Datum  
2026-01-26  
Diarienummer  
KS-2024/1492.210

## **Svar på remiss från Vattenfall Eldistribution AB – Kompletterande samråd inför ansökan om nätkoncession för ny 130 kV-ledning mellan Masmo och Glömsta**

Bild 1. Tidigare samradda utredningsstråk, röd ring visar område som utreds i aktuellt samråd.

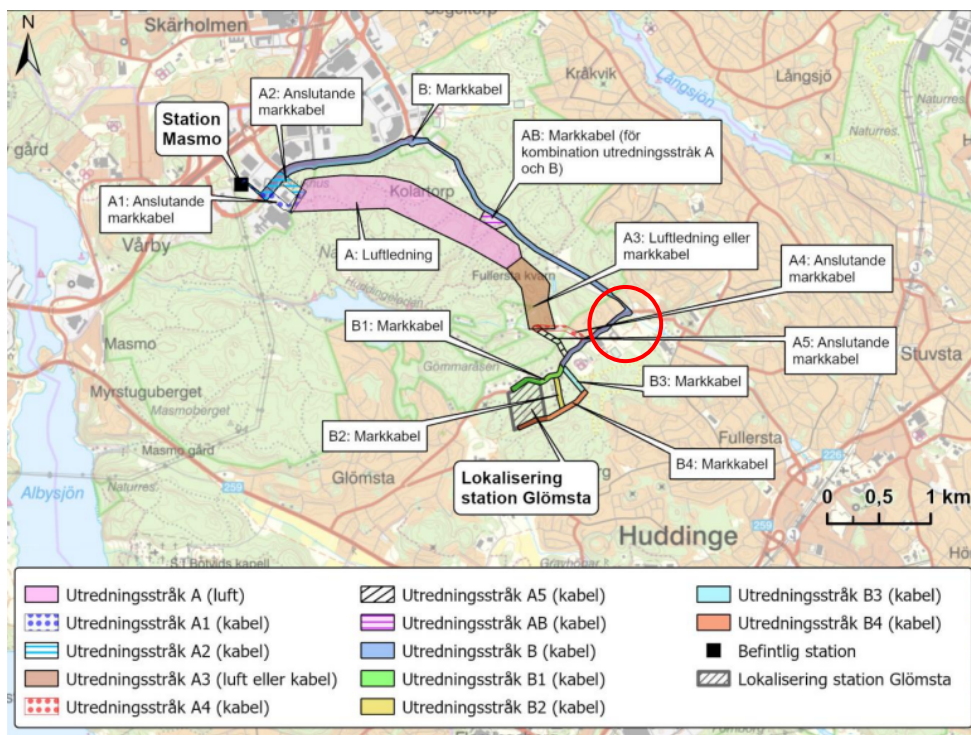
Samråd för denna sträcka hölls under hösten 2024 där sökande presenterade ett luftledningsalternativ med två kortare kabelsträckningar in till station Masmo. Våren 2025 genomfördes ett kompletterande samråd där både en sträckning med enbart markkabel samt två alternativ för sträckning med kombinerad luftledning och markkabel presenterades. Föreliggande samrådsunderlag utgör komplettering till samrådsunderlaget från hösten 2024 samt det kompletterande samrådsunderlag från våren 2025 och behandlar särskilt området intill Fullersta kvarn (markerad röd ring).

Efter samrådet våren 2025 har sökande gjort bedömningen att det inte är tekniskt möjligt att förlägga en markkabel i Kvarnlyckevägen då det inte går att säkerställa framkomlighet för räddningstjänsten för denna sträcka. Inför detta kompletterande samråd har sökande därför studerat alternativ för att ansluta med ny kraftledning till Fullerstakvarnsvägen. Nästa steg för sökande blir att ta fram en miljökonsekvensbeskrivning (MKB) till sin ansökan till Energimarknadsinspektionen (Ei).

Bild 2. Stråk under utredning i aktuellt samråd.

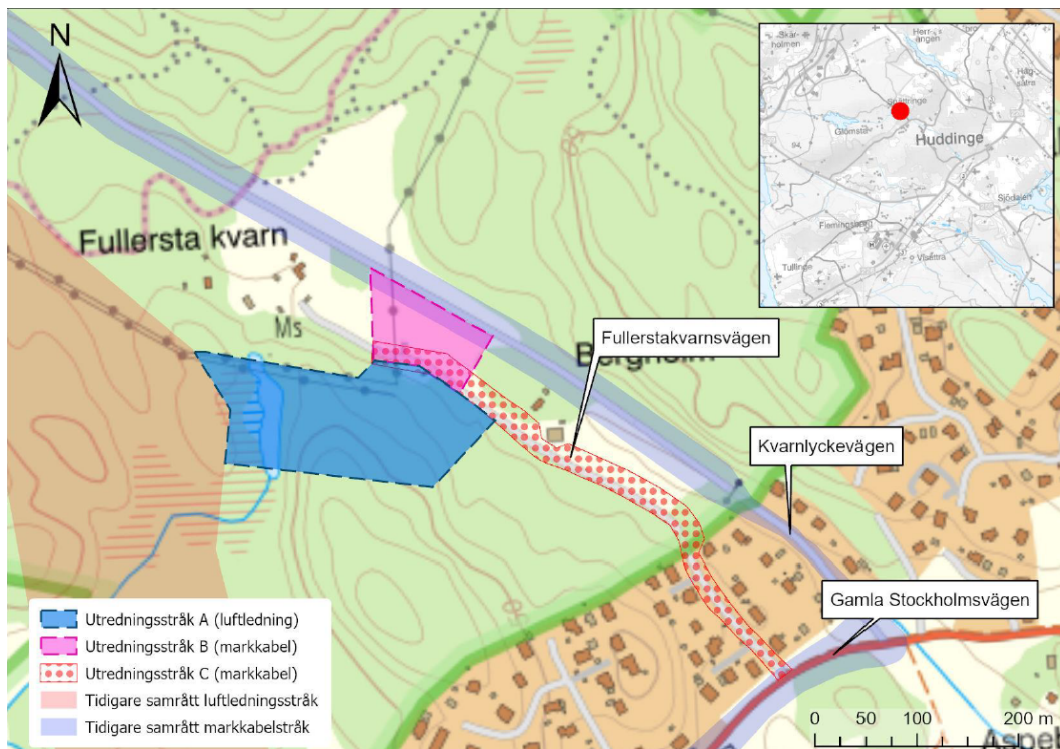
Två av utredningsstråken (A och B) är beroende av vilken anslutning som utredningen för hela sträckan mellan station Masmo och Glömsta resulterar i. Det innebär att kommunen inte kan förorda någon av dem i det här samrådet. Både utredningsstråk A och B ansluter sedan till utredningsstråk C.

- Utredningsstråk A: Det är av stor vikt att passagen över kvarndammen utformas och förläggs där den gör minsta möjliga fysiska och visuella intrång. I Vattenfalls underlag anges att befintliga 20 kV-ledningar behöver vara i drift fram till att ny 130 kV-ledning är byggd och att det därför i nuläget inte går att säga hur pass mycket av befintlig ledningsgata som kan nyttjas men att skogsgatans bredd som mest kommer uppgå till 40 meter. Om befintlig 20 kV-ledning ska vara kvar önskar kommunen att denna hängs upp i de nya kraftledningsstolparna för att minska den totala anläggningen av stolpar och skogsgata.

- Utredningsstråk B: Markkabeln bör så lång det är möjligt förläggas i den gångstig som löper från parkeringsplatsen vid Fullersta kvarn till Brandvägen. På så sätt minimeras negativ påverkan på hagarna och vattenvårdsåtgärderna i form av meanderslingor.

- Utredningsstråk C: Stråket är enligt kommunen den bästa sträckan att nå Gamla Stockholmsvägen. Placeras markkabeln i vägen blir påverkan så liten som möjligt såvida inte en bredare anläggningsgata krävs.
